# NOTICE DE PRÉSENTATION

PLU approuvé le 13 sept. 2012

Projet de Modification n°1

Plan Local d'Urbanisme  
Ville de Montreuil-sous-Bois  
DÉPARTEMENT DE SEINE-SAINT-DENIS

**5.1.4 PLAN DES  
SERVITUDES  
D'ALIGNEMENT**

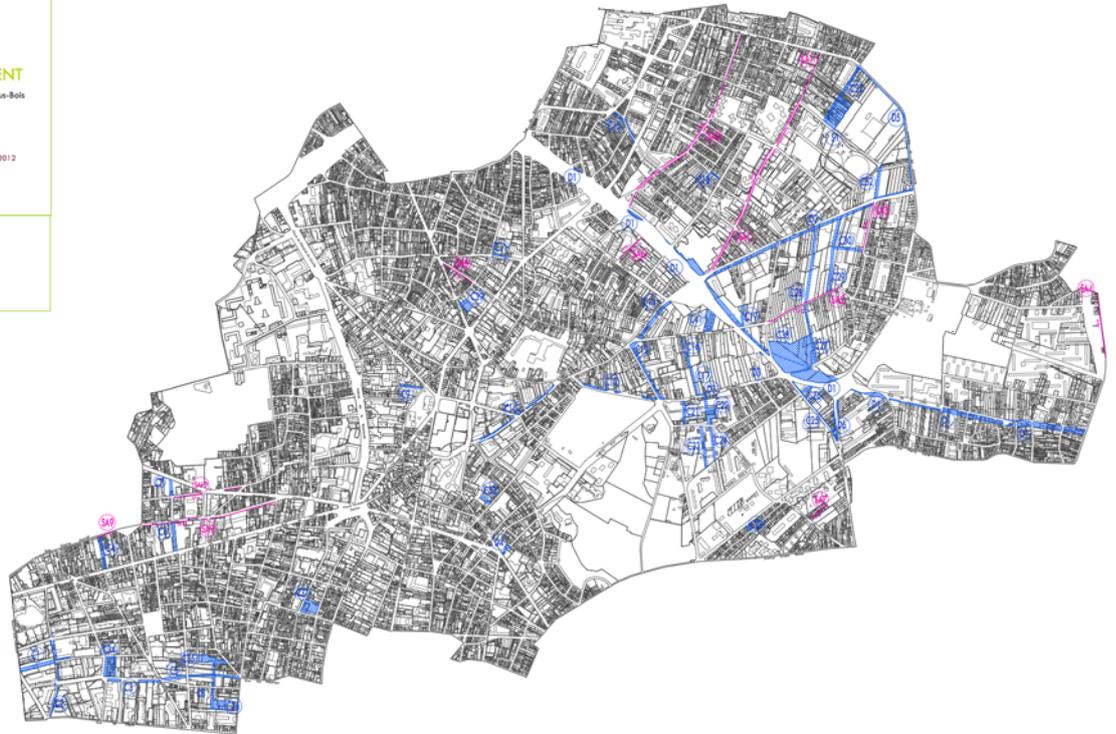
## 3.2. Modification du plan des servitudes d'alignement

### 3.2.3. Modifications apportées au PLU

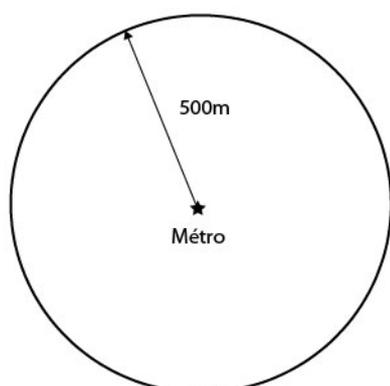
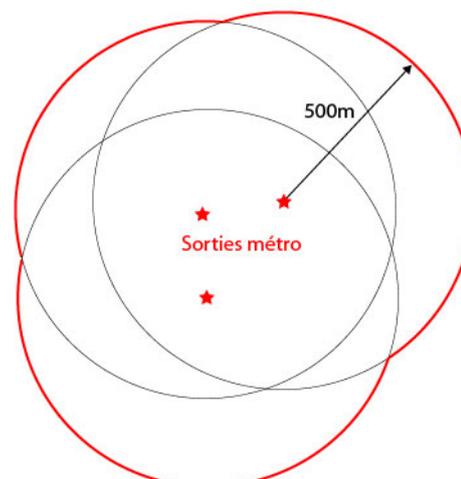
La modification a pour objectif de corriger une inexactitude dans le tracé des périmètres indicés t, repérée lors des premiers temps d'application du PLU.

L'indice « t » correspond aux secteurs situés à proximité des points d'accès aux transports collectifs. Les périmètres ainsi définis correspondent à des cercles d'un rayon de 300 (tramway) ou 500 mètres (métro).

Avant

Après

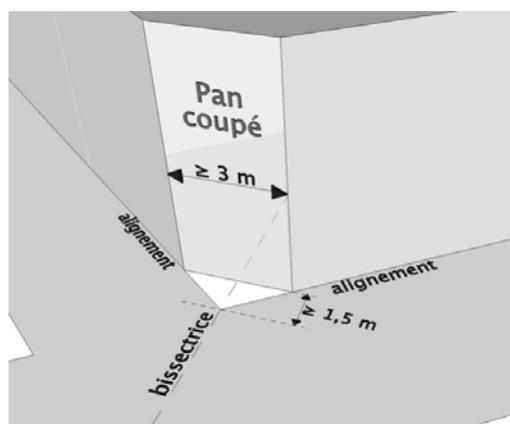
Une nouvelle rubrique est ajoutée pour illustrer la règle du pan coupé, après la page 4 du document 5.7.

le pan coupé est perpendiculaire à la bissectrice de l'angle formé par l'intersection des deux alignements bordant le terrain.

la façade constituant le pan coupé a une largeur de 3 mètres minimum.

**p.6 – mode de calcul des prescriptions des articles 10 du règlement PLU relatives à la hauteur – exemple de la zone UC**

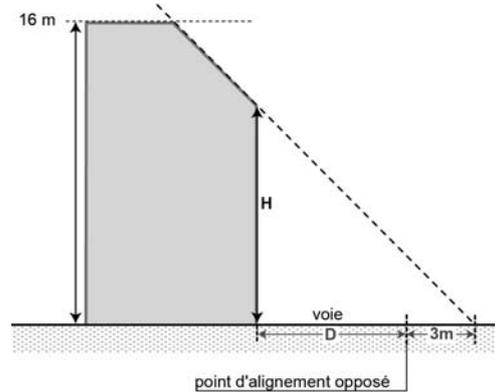
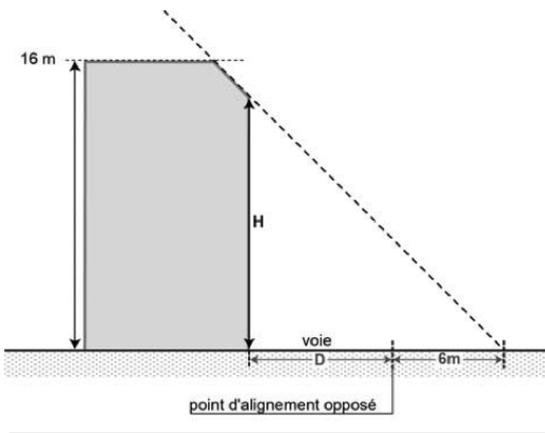
**Annexe 5.7 après modification**

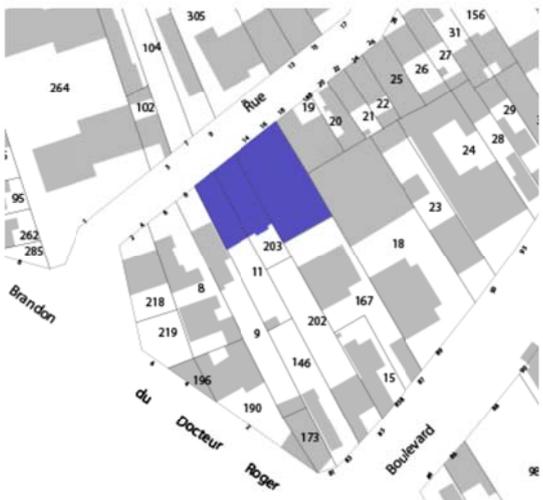
<p>Page de l'étude patrimoniale : 114</p> <p>Transformateur électrique</p> <p>45 rue Emile Beaufile</p>	<p>La section parcellaire indiquée dans l'inventaire patrimonial (OK 16) ne correspond pas à l'élément repéré au plan 1.4.2.</p>  <p><i>Extrait du plan de l'inventaire patrimonial 1.4.2 avant modification</i></p>	<p>La référence cadastrale est corrigée dans l'inventaire patrimonial : OJ 16 au lieu de OK 16, pour assurer une cohérence entre la liste et le plan.</p>  <p><i>Extrait du cadastre</i></p>
<p>Page de l'étude patrimoniale : 115</p> <p>Usine de petite métallurgie Ferlac</p> <p>10 à 16 rue Fernand Combette</p>	<p>Le plan de l'inventaire patrimonial ne correspond pas à l'adresse et aux références cadastrales inscrites dans l'inventaire. Il manque sur le plan le repérage des parcelles Q111 et Q203.</p>  <p><i>Extrait du plan de l'inventaire patrimonial 1.4.2 avant modification</i></p>	<p>Le plan de l'inventaire patrimonial est rectifié pour être en cohérence avec l'inventaire patrimonial.</p>  <p><i>Extrait du plan de l'inventaire patrimonial 1.4.2 après modification</i></p>

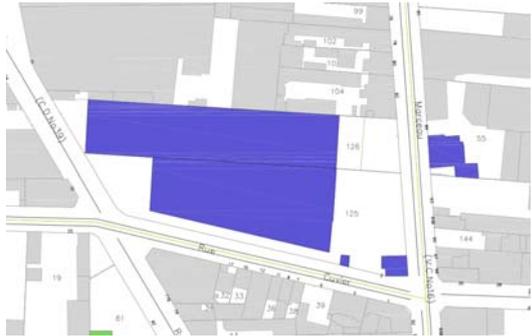
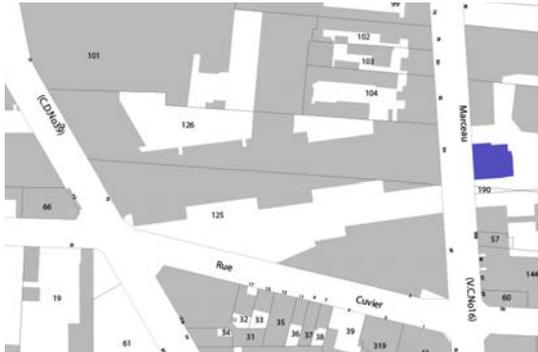
de Tillemont	l'architecture religieuse dans la période de la Reconstruction dans l'esprit des commandes passées à des architectes pour les nouveaux quartiers d'habitation. Style international. »	
Page de l'étude patrimoniale : 118 Porte de la Société Parisienne de Tranchage et de Déroulage Rue de Lagny	Sur le plan de l'inventaire patrimonial, l'ensemble des bâtiments de la parcelle BE 336 sont protégés alors que dans la description de l'inventaire il est uniquement fait référence à la Porte de la Société Parisienne de Tranchage et de Déroulage : « Élément symbolique rappelant l'occupation précédente du site. Dessin et décor inspirés par l'Art Déco. Lettrage typique de l'entre-deux-guerres. Mise en couleur de grande qualité. »  <i>Extrait du plan de l'inventaire patrimonial 1.4.2 avant modification</i>	Sur le plan de l'inventaire patrimonial, les éléments ne correspondant pas à la Porte sont supprimés.  <i>Extrait du plan de l'inventaire patrimonial 1.4.2 après modification</i>

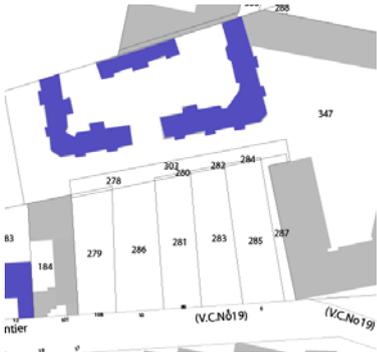
Page de l'étude patrimoniale : 118 Pavillon d'entrée de l'ex scierie Guyot 91 rue Marceau	L'adresse, 91 rue Marceau, et la référence cadastrale, BF 55, de l'inventaire patrimonial ne correspondent pas exactement au pavillon d'entrée de l'ex scierie. Sur le plan de l'inventaire, le repérage englobe trop d'éléments. Les bâtiments à l'Ouest de la rue Marceau ne correspondent pas au pavillon. A l'Est de la rue Marceau, la partie au Sud du pavillon n'existe plus.  <i>Extrait du plan de l'inventaire patrimonial 1.4.2 avant modification</i>	L'adresse et la référence cadastrale sont corrigées : - 89 rue Marceau - BF 187 Le plan de l'inventaire patrimonial est modifié pour ne protéger que le pavillon d'entrée de l'ex scieri  <i>Extrait du plan de l'inventaire patrimonial 1.4.2 après modification</i>
Page de l'étude patrimoniale : 119	La référence cadastrale BO 151 indiquée dans l'inventaire patrimonial ne correspond pas à l'adresse et au repérage sur le plan.	La référence cadastrale est corrigée dans la liste : AK 151 pour correspondre au plan de repérage et à l'adresse du Cabinet Comte.

<p>Cabinet Comte SA, administration d'immeubles 3 rue Mériel</p>	 <p>Extrait du plan de l'inventaire patrimonial 1.4.2 avant modification</p>	 <p>Extrait du cadastre</p>
<p>Page de l'étude patrimoniale : 120 Logement individuel – maison bourgeoise 116 rue de Paris</p>	<p>L'adresse du logement, 116 rue de Paris, ne correspond pas à la référence cadastrale indiquée dans l'inventaire patrimonial, AX 118, et à l'élément repéré sur le plan.</p>	<p>L'adresse est corrigée : 114 rue de Paris.</p>
<p>Page de l'étude patrimoniale : 121 HBM Tanagra Rue Parmentier</p>	<p>L'adresse du HBM Tanagra dans l'inventaire patrimonial doit être précisée. Seule la rue est indiquée. La référence cadastrale, AT 189, ne correspond pas au bâtiment mais au groupe scolaire Jules Ferry.</p> <p>De plus, sur le plan de l'inventaire patrimonial, le HBM Tanagra n'est pas représenté.</p>  <p>Extrait du plan de l'inventaire patrimonial 1.4.2 avant modification</p>	<p>Dans l'inventaire patrimonial sont modifiées :</p> <ul style="list-style-type: none"> <li>- l'adresse : 10 rue Parmentier</li> <li>- la référence cadastrale : AQ 347</li> </ul> <p>Sur le plan, le HBM Tanagra est repéré en patrimoine représentatif.</p>  <p>Extrait du plan de l'inventaire patrimonial 1.4.2 après modification</p>

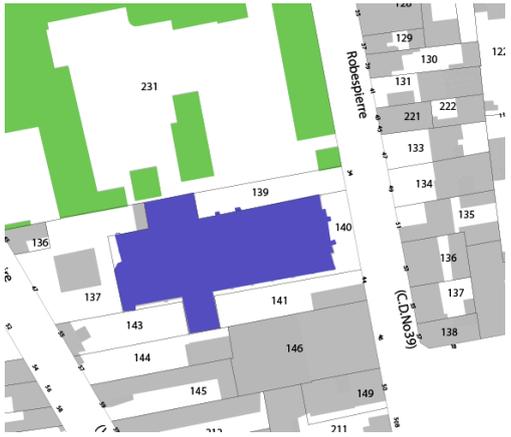
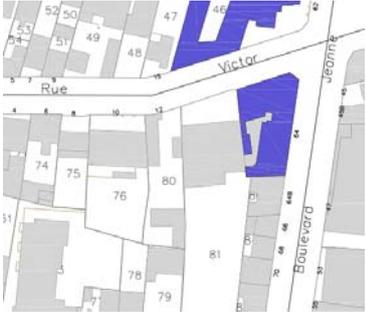
<p>Page de l'étude patrimoniale : 122</p>	<p>L'adresse de l'immeuble, 5-7 rue Pierre-Jean de Béranger ne correspond pas au plan de l'inventaire patrimonial.</p>	<p>L'adresse est corrigée pour être en cohérence avec le plan de l'inventaire patrimonial : 5-9 rue Pierre-Jean de Béranger.</p>

<p>Immeuble de rapport</p> <p>5-7 rue Pierre-Jean de Béranger</p>		
<p>Page de l'étude patrimoniale : 125</p> <p>Eglise paroissiale Saint-André-du-Bas-Montreuil</p> <p>39 rue Robespierre</p>	<p>L'adresse et la référence cadastrale de l'Eglise Saint-André-du-Bas-Montreuil ne correspondent pas à la réalité. Le 39 rue Robespierre correspond à un pavillon sans lien avec l'Eglise.</p> <p>De plus, sur le plan de l'inventaire patrimonial, l'Eglise n'est pas repérée.</p>  <p><i>Extrait du plan de l'inventaire patrimonial 1.4.2 avant modification</i></p>	<p>Dans l'inventaire patrimonial sont modifiées :</p> <ul style="list-style-type: none"> <li>- l'adresse : 36-42 rue Robespierre</li> <li>- les références cadastrales : AY 140</li> </ul> <p>Sur le plan, l'Eglise Saint-André-du-Bas-Montreuil est repérée et la protection sur le pavillon 39 rue Robespierre est supprimée.</p>  <p><i>Extrait du plan de l'inventaire patrimonial 1.4.2 après modification</i></p>

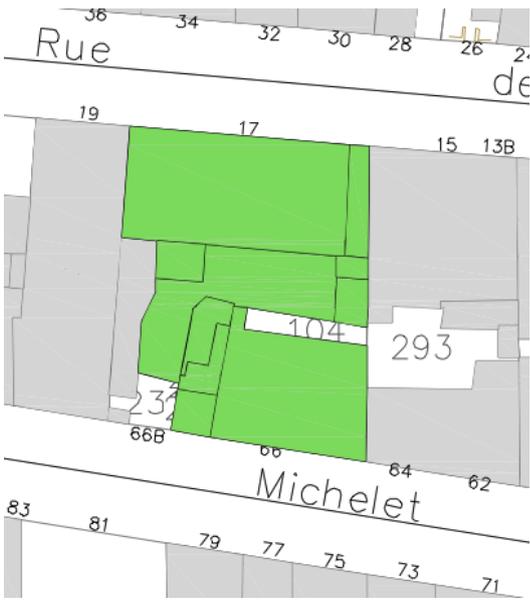
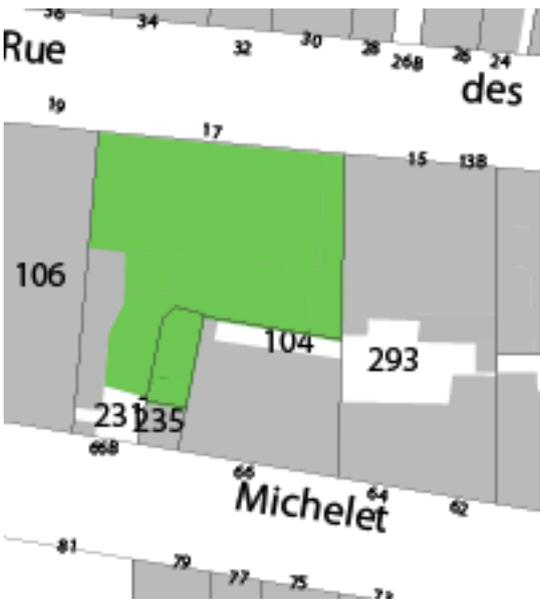
<p>Page de l'étude patrimoniale : 115</p> <p>Ancienne fonderie de la Marne puis Riboux et Durieux puis usine de construction mécanique Clerc. Actuellement , usine de serrurerie métallurgie chaudronnerie et Montreuil</p>	<p>Dans l'inventaire, l'adresse, 17 rue des Hayeps-66 rue Michelet, et la référence cadastrale, BI 234, ne correspondent pas à l'ancienne fonderie de la Marne.</p> <p>Sur le plan, la protection couvre des éléments qui n'appartiennent pas à l'ancienne fonderie de la Marne.</p>	<p>Dans l'inventaire patrimonial sont modifiées :</p> <ul style="list-style-type: none"> <li>- l'adresse : 17 rue des Hayeps, 66 bis rue Michelet</li> <li>- les références cadastrales : BI 231 et BI 236.</li> </ul> <p>Sur le plan, la protection sur les parcelles BI 235 et BI 104 est supprimée pour être en cohérence avec les évolutions de l'inventaire patrimonial.</p>

<p>17 rue des Hayeps – 66 rue Michelet</p>	 <p><i>Extrait du plan de l'inventaire patrimonial 1.4.2 avant modification</i></p>	 <p><i>Extrait du plan de l'inventaire patrimonial 1.4.2 après modification</i></p>

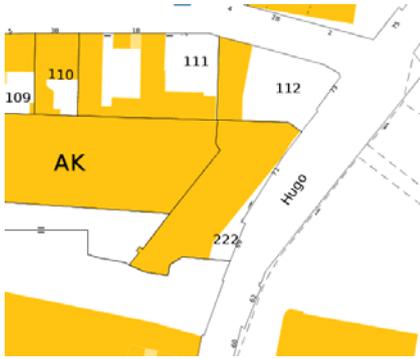
<p>Page de l'étude</p>	<p>Le logement individuel situé au 43 rue Victor Hugo a été démoli et remplacé par un</p>	<p>Dans l'inventaire, la description est modifié pour préciser la démolition du bâtiment : « Maison</p>

<p>patrimoine : 129</p> <p>Logements faisant partie d'un ensemble</p> <p>43 rue Victor Hugo</p>	<p>programme neuf de logements collectifs.</p>	<p>villageoise R+1+C. Le bâtiment a été démoli et remplacé par des logements collectifs. »</p> <p>Le plan ne subit pas d'évolutions.</p>
<p>Page de l'étude patrimoniale : 129</p> <p>Logements faisant partie d'un ensemble</p> <p>55-61 rue Victor Hugo</p>	<p>Dans l'inventaire, l'adresse, les références cadastrales et le type de patrimoine (nombre d'étoiles) ne sont pas cohérents avec le plan.</p> <p>L'inventaire indique :</p> <ul style="list-style-type: none"> <li>- 55-61 rue Victor Hugo, or le 55 n'est pas à inclure dans l'ensemble de logements. Il est à protéger pour lui-même ;</li> <li>- AK131, AK132, AK130, AK230, or la parcelle AK132 ne fait pas partie de l'ensemble de logements ;</li> <li>- Patrimoine 2 étoiles, or, le plan indique une protection de type 1 étoile pour les logements 57-61.</li> </ul>  <p><i>Extrait du plan de l'inventaire patrimonial 1.4.2 avant modification</i></p>	<p>Dans l'inventaire,</p> <p>&gt; les références concernant les logements faisant partis d'un ensemble sont corrigées :</p> <ul style="list-style-type: none"> <li>- 57-61 rue Victor Hugo</li> <li>- AK130, AK131 et AK230</li> <li>- Patrimoine 1 étoile.</li> </ul>  <p><i>Extrait du cadastre</i></p> <p>&gt; une ligne est créée pour la protection du 55 rue Victor Hugo (patrimoine remarquable).</p>
